**Avis de la Mission Régionale d'Autorité environnementale
de Bourgogne-Franche-Comté
sur le projet de centrale photovoltaïque « Forêt des Glénons »
sur la commune de La Machine (58)**

n°BFC-2020-2768

Cartographie des enjeux globaux sur la zone d'étude (page 93 EI)

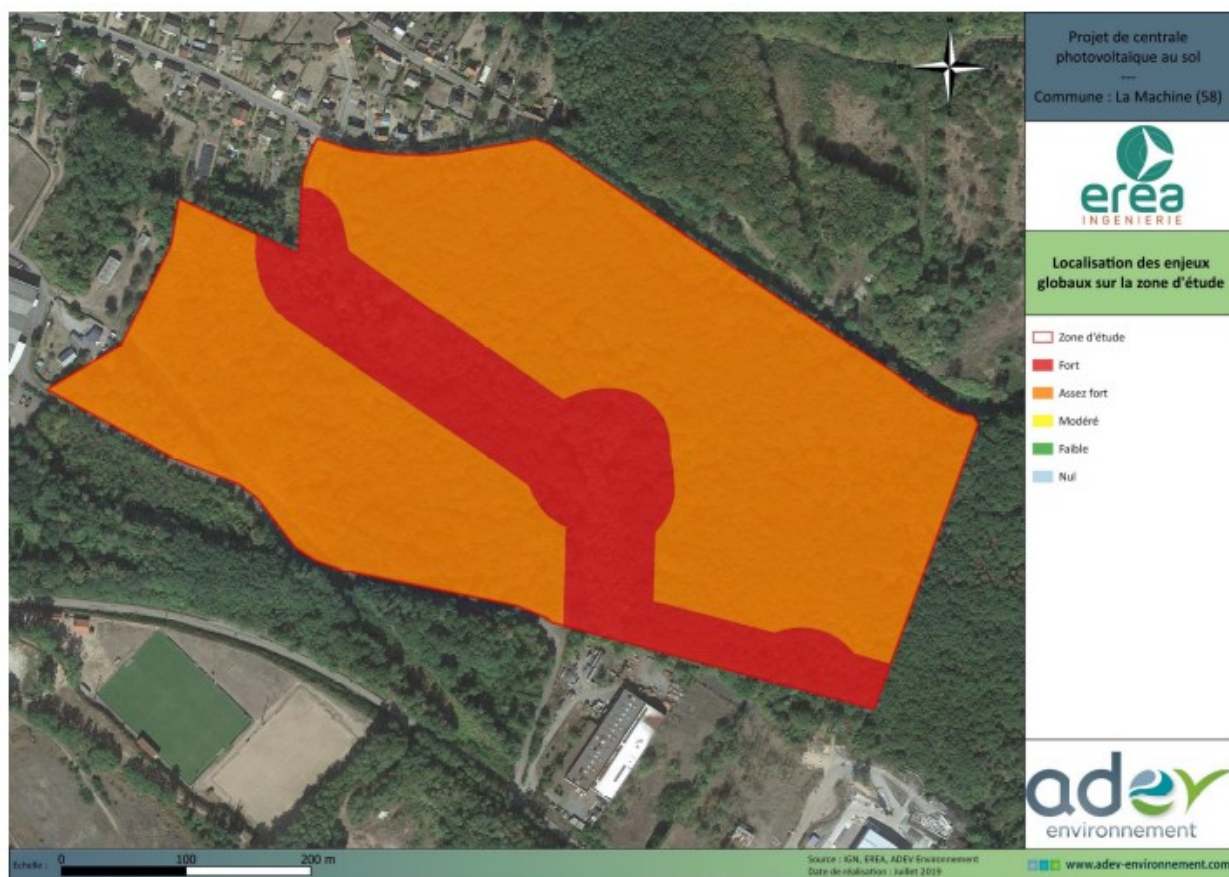
Le rapport présente les niveaux d'enjeux de manière distincte pour les habitats naturels (faible à assez fort), pour la flore (faible à modéré) et pour la zone humide (fort localement). La présentation synthétisée en un seul niveau d'enjeu « habitat, flore, zone humide » conduit à minorer celui-ci puisqu'il est qualifié de « faible », ce qui conduit à identifier, page 156, un niveau d'impact « faible » porté sur le milieu, notamment la

zone humide, alors que selon la méthodologie permettant de définir un niveau d'impact⁶, celui-ci pourrait être qualifié comme « assez fort ».

La prise en compte du statut réglementaire du milieu et l'unique préservation de ces zones réglementées ne sauraient affranchir d'une mise en perspective de l'impact du projet concernant la continuité écologique du milieu. **La MRAe recommande de revoir la qualification et la hiérarchisation des enjeux et des impacts de façon objective, en prenant notamment en compte les questions de continuités écologiques.**

Localisation des milieux évités – Source : étude d'impact (page 189)

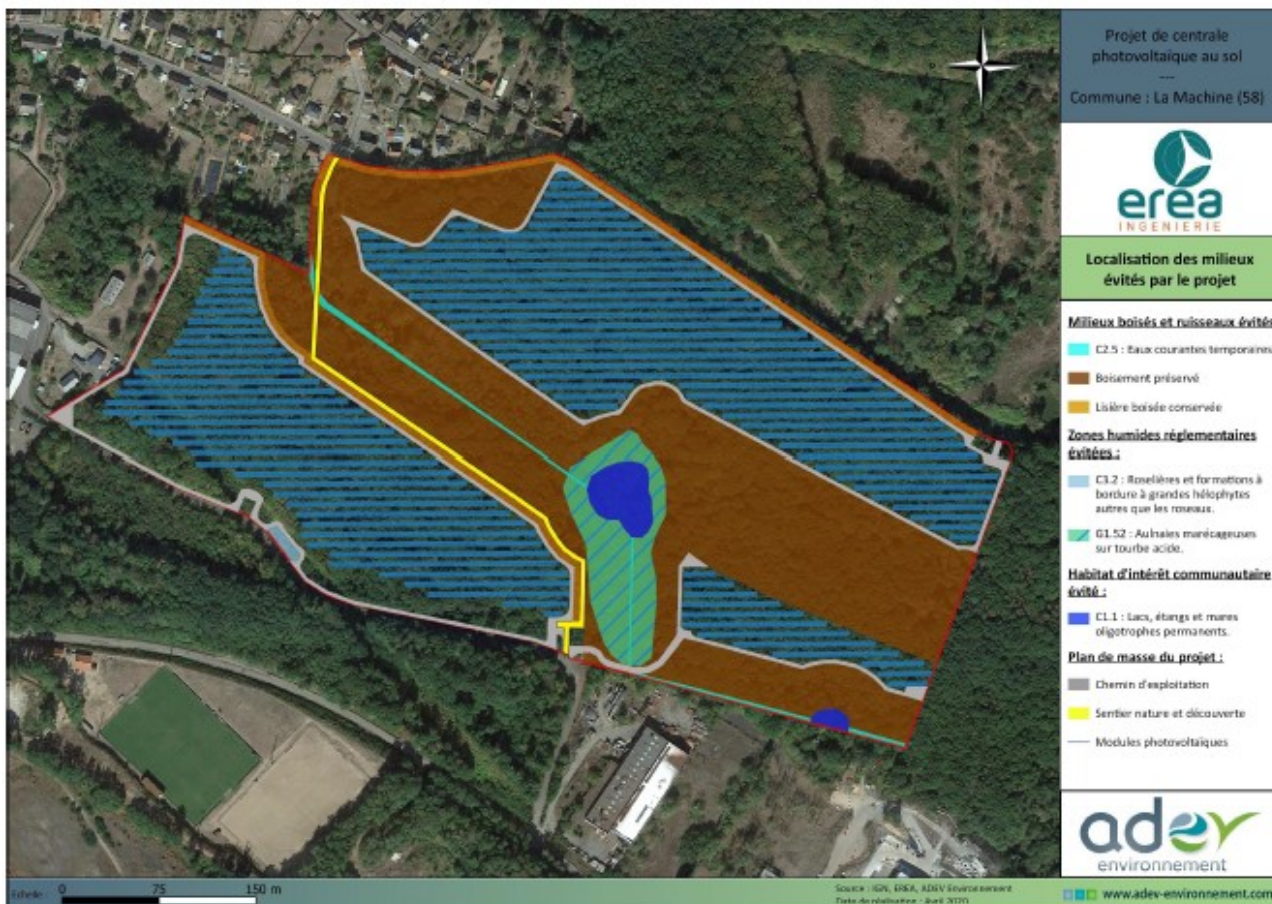
Les zones humides identifiées ont fait l'objet de mesures d'évitement et le dossier indique qu'elles seront ainsi préservées. Cette affirmation ne prend pas en compte l'évolution pédologique possible par effet indirect

sur ces zones humides des travaux d'aménagement tels que les fondations sur pieux et les tranchées, ni l'impact potentiel de la modification de l'écoulement des eaux pluviales en phases travaux et exploitation. **La MRAe recommande de traiter les impacts de l'ensemble des aménagements sur le fonctionnement des zones humides, d'adapter le cas échéant les mesures ERC et de prévoir une mesure relative à la gestion ultérieure pour en garantir leur préservation à long terme.**
